Service Bulletin

HOOFDGROEP	GROEP	NO.
3	35	403

DATUM juli 1993

BETR.
Portierschakelaars

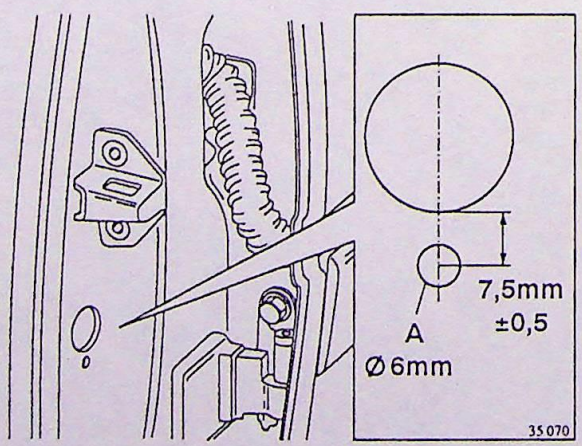
Vanaf chassisnr 327126 zijn, voor alle 440/460 uitvoeringen, de portierschakelaars gewijzigd. De schakelaars van de voorportieren worden nu met een schroef bevestigd en de schakelaars voor de achterportieren zijn korter.
Bij bestelling worden alleen de nieuwe typen schakelaars geleverd.
De onderdeelnummers van de schakelaars voor de voorportieren en de achterportieren zijn, met ingang van dit chassisnummer, verschillend.

LET OP!
- de nieuwe schakelaars voor de achterportieren kunnen zonder extra handelingen op oudere auto's worden gemonteerd. Deze schakelaars mogen **nooit** op de voorportieren worden gemonteerd.
- Om de nieuwe schakelaars voor de voorportieren, bij oudere auto's, te kunnen monteren, moeten de volgende handelingen worden uitgevoerd.

- Verwijder de oude schakelaar.
- Boor een gat (A) van Ø 6 mm, zie tekening. (let op de achterliggende bedrading)
- Behandel het geboorde gat met een antiroestmiddel.
- Sluit de bedrading aan op de nieuwe schakelaar.
- Monteer de nieuwe schakelaar met de schroef.
- Controleer de werking.
